第 15 章 評価書案についての意見書の内容及びこれに対する事業者の見解

「(仮称) SVH 千里丘新築工事に係る環境影響評価書案」について、吹田市環境まちづくり影響評価条例第 14 条第 1 項の規定に基づき、環境の保全及び良好な環境の創造の見地からの「評価書案意見書」が 9 通提出されている。

表 15.1-1 (1) 評価書案意見書の内容及びこれに対する事業者の見解

図 5 交通対策

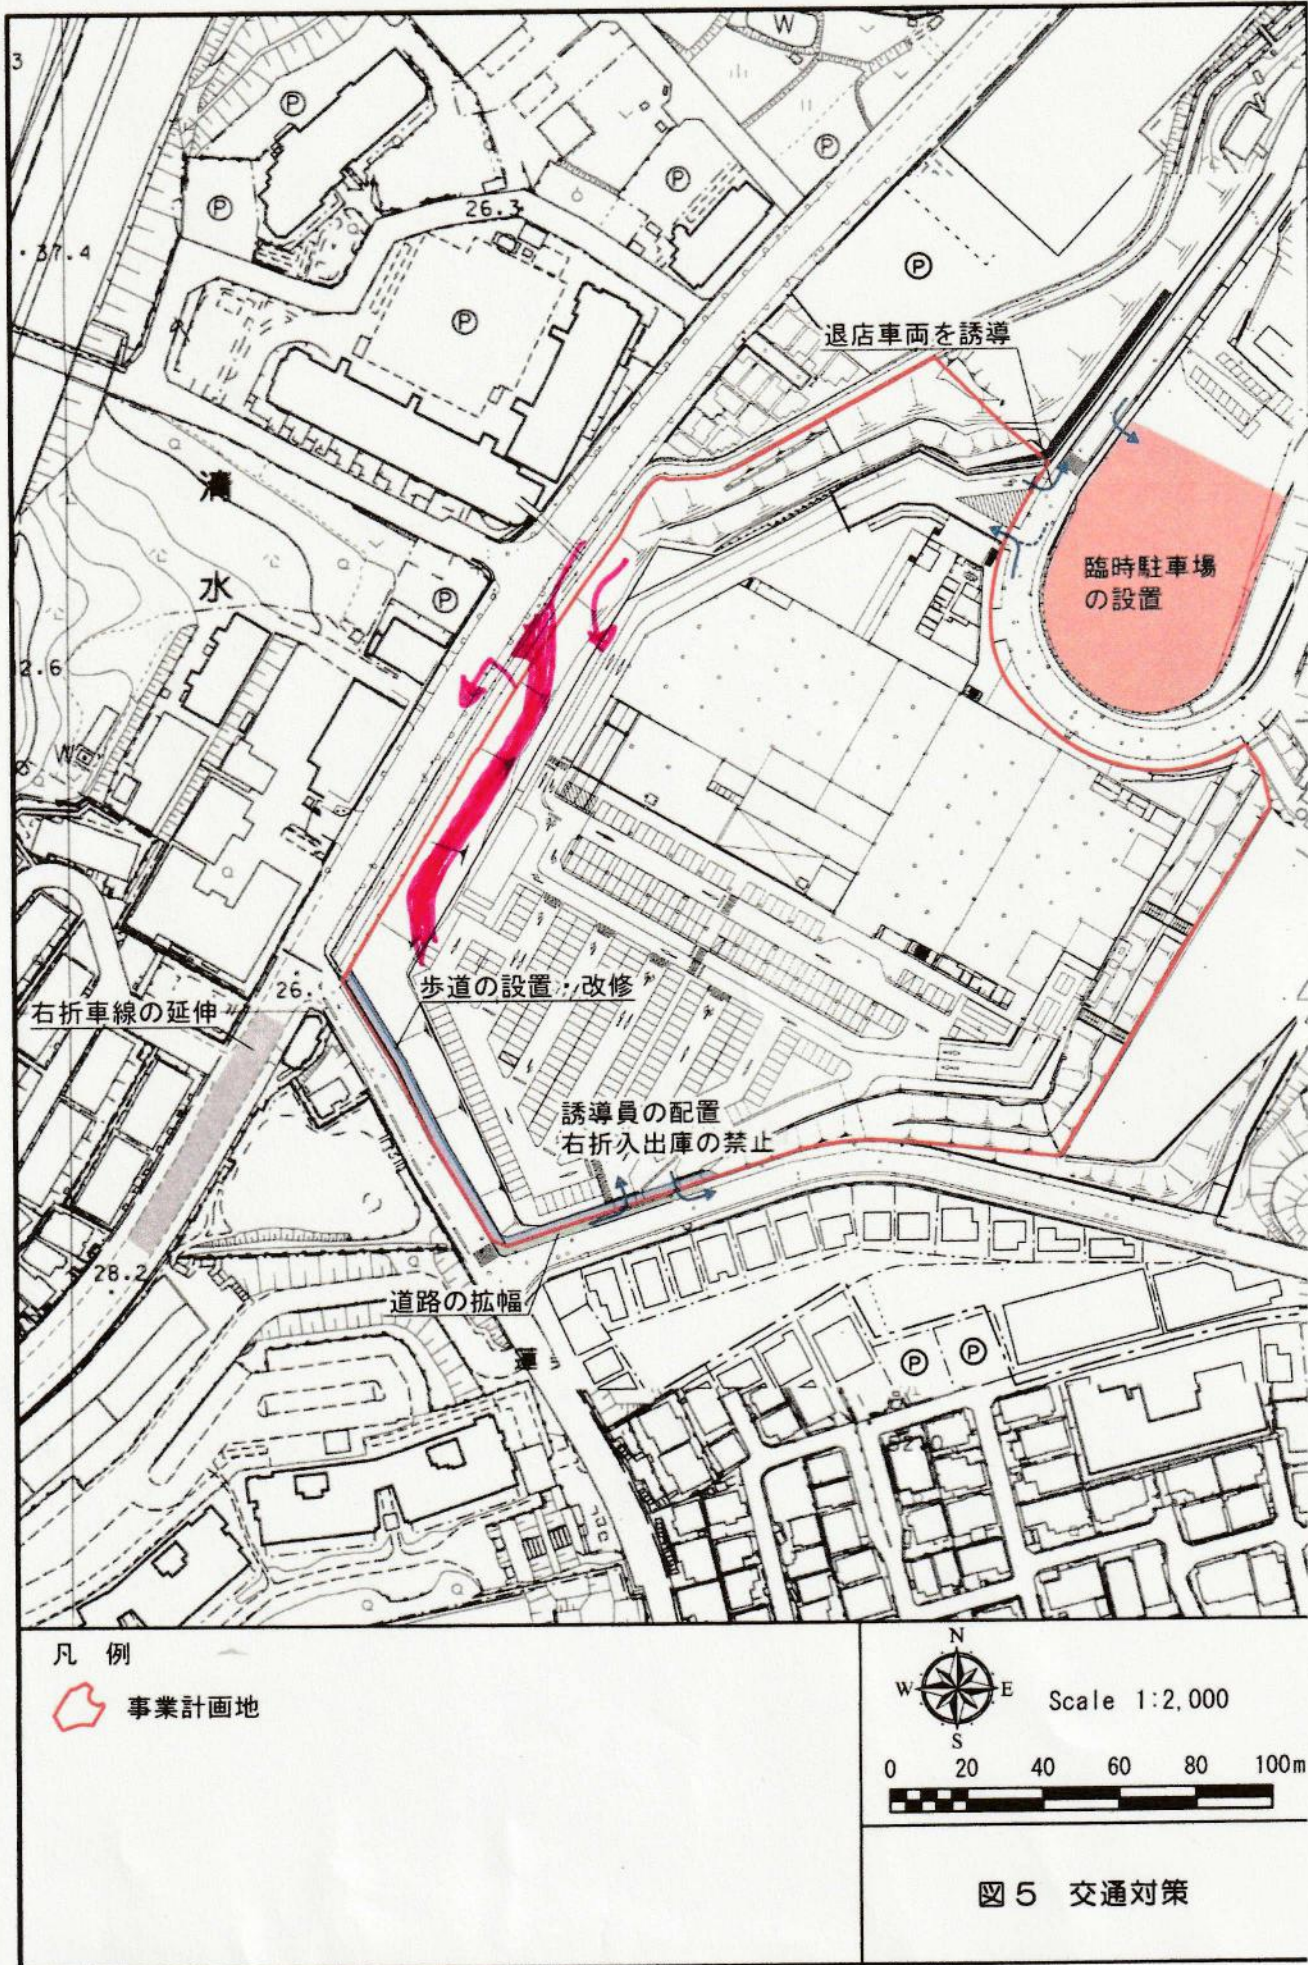
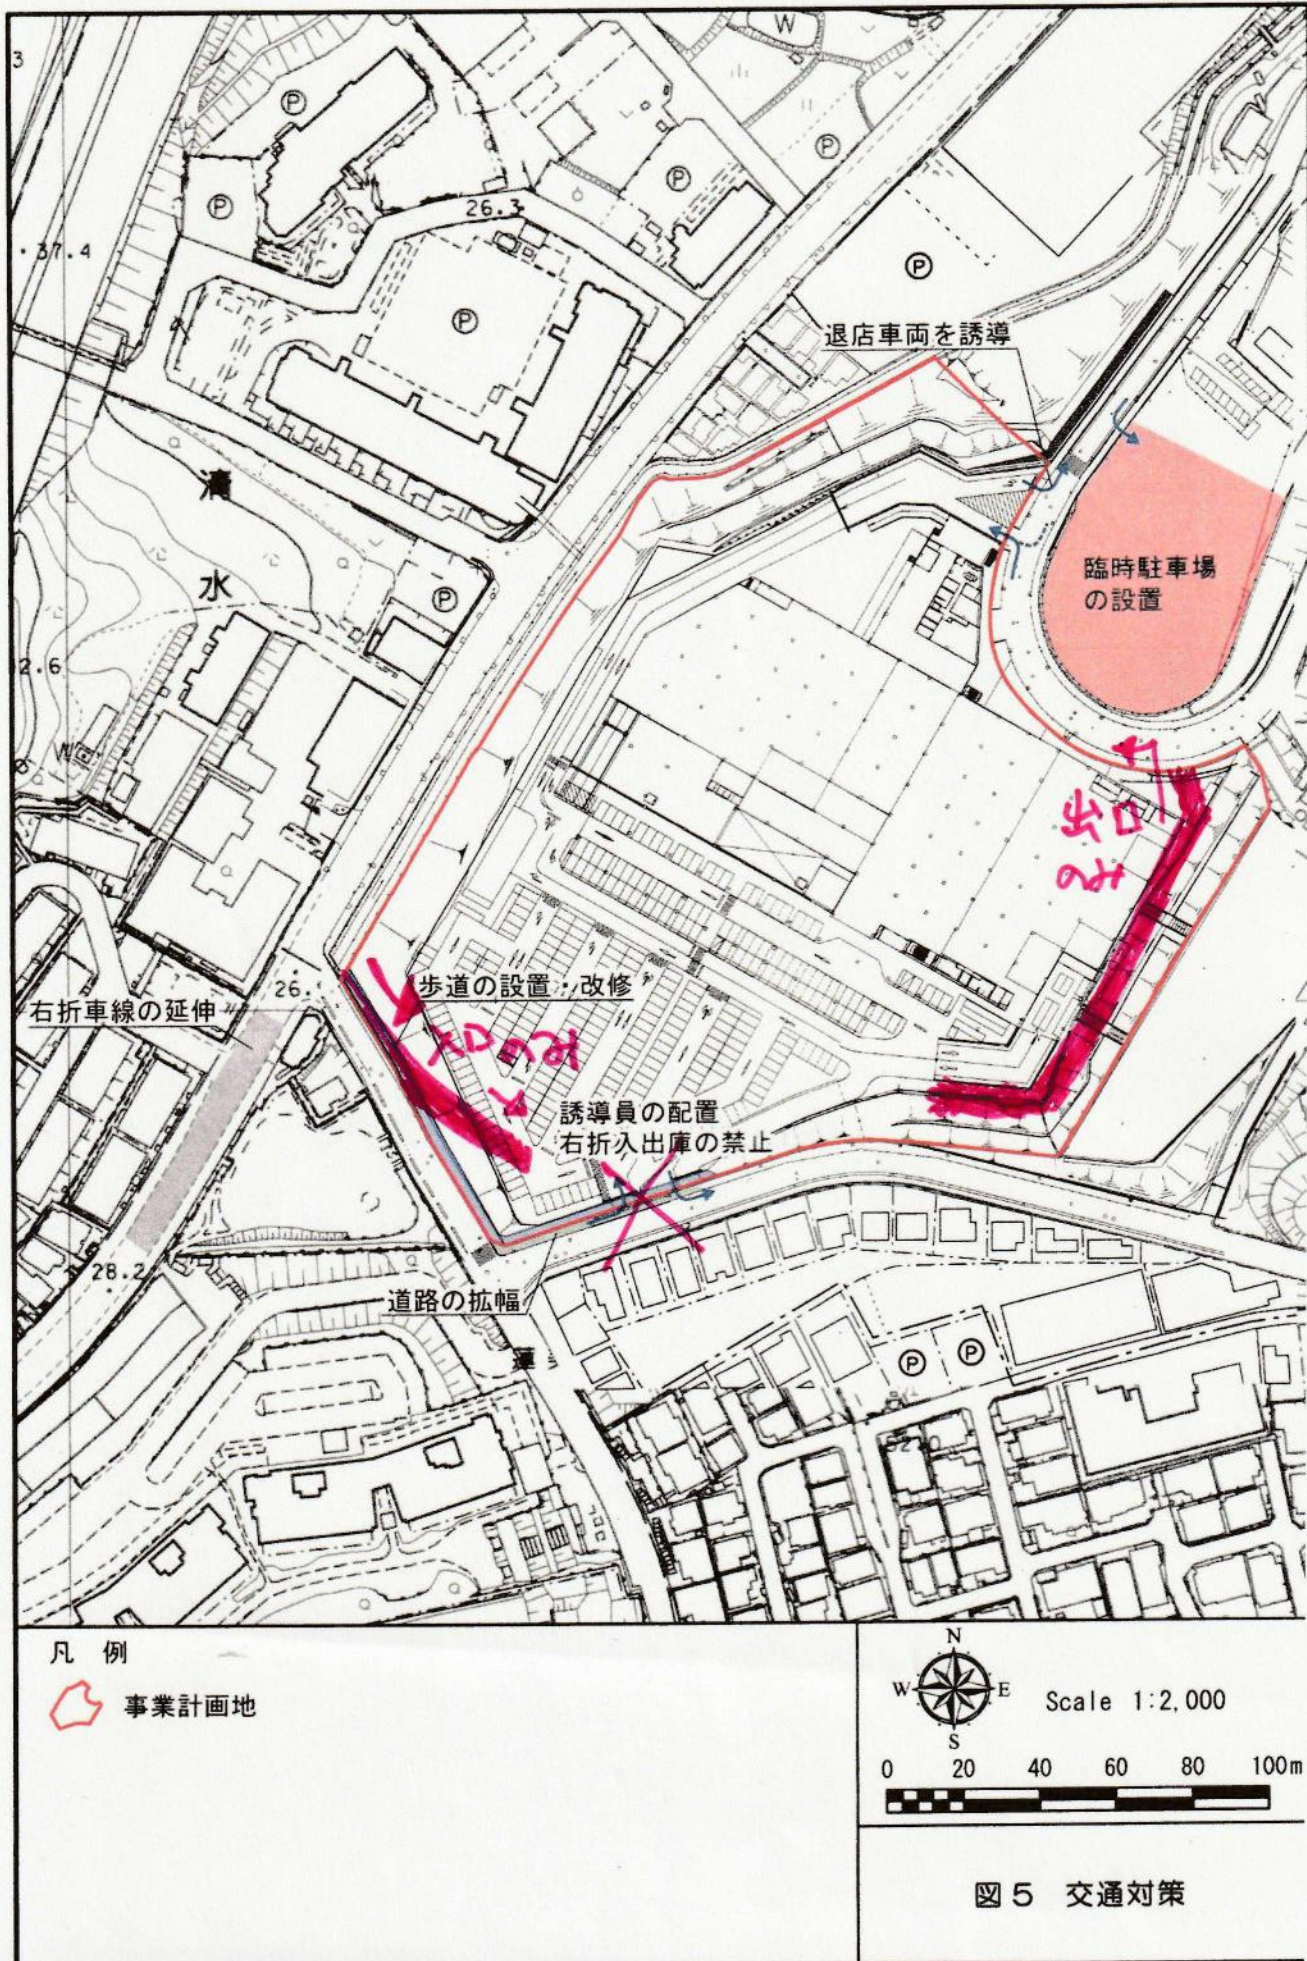
| 項目 | 意見の内容 | 事業者の見解 |
|---------------------------|--|--|
| <p>交通混雑・交通安全 (続き)</p> | <p>・説明会での議論が集中した南側の出入口は、計画通りならば大変な交通障害になることが予想されます。次の二つの案を提案します。</p> <p>(1) あおば通りからの進入路を新設し、入場待ちの自動車は敷地内で滞留させるようにしていただきたいです。(別図 1)</p> <p>(2) 千里丘中央線は狭いうえに交通量も増えオーバーフロー状態です。どうしても千里丘中央線を経由して南側入口が必要であれば、千里丘中央線から斜めに進入できるように入口を設け、そこは入口のみとし、北側に出口のみを設けるようにしてはいかがでしょうか。もっとも危険な丁字路に車が侵入しないような対策が必要と思います(別図 2)。付け加えれば、この丁字路は冬季に道路が凍結すれば、多重事故が発生しかねない交差点です。</p> | <p>(1) あおば通りからの入出庫については、これまでも十分に検討してまいりました。しかしながら、あおば通りと事業計画地の地盤高の高低差が 10m 程あり構造的に困難であること、自動車交通量及び歩行者通行量の多いあおば通りに交通渋滞を生じさせる懸念があること、あおば通り南方面からの右折入庫による渋滞が懸念されることから、実施は困難であると結論付けました。その代わり、南側出入口における入出庫についての安全策を十分に練ってきました。</p> <p>(2) 千里丘中央線からの入庫についても十分に検討してまいりました。しかしながら、交差点からの離隔(30m 以上)が確保できないこと、急勾配斜面であること、千里丘下・西方面からの右折入庫による渋滞が懸念されることから、実施は困難であると結論付けました。その代わり、南側出入口における入出庫についての安全策を十分に練ってきました。</p> <p>本事業では、南側出入口について、看板、誘導員などを配置して右折入庫及び右折出庫を禁止します。さらに、道路構造物として道路管理者が管理する歩車分離のガードレールを設置させて頂くよう道路管理者と協議し、物理的に右折出庫がしにくい対策となるようにガードレールを設置します。なお、南側出入口前のセンターラインにポストコーンを設置することについては、沿道住宅の方の自宅車庫への車両の入出庫が不便となるため、難しいと判断しています。また、朝の時間帯(特に通学時間帯)は、誘導員を配置することに加え、南側出口を閉鎖します。</p> <p>また、事業計画地南西側及び南側をセットバックすることによる視野範囲の向上や、事業計画地南西側をセットバックして歩道を設置することに加え、現在の電柱を事業計画地側に移設することによる自動車の走行環境及び交通安全の改善などの対策を実施します。</p> |
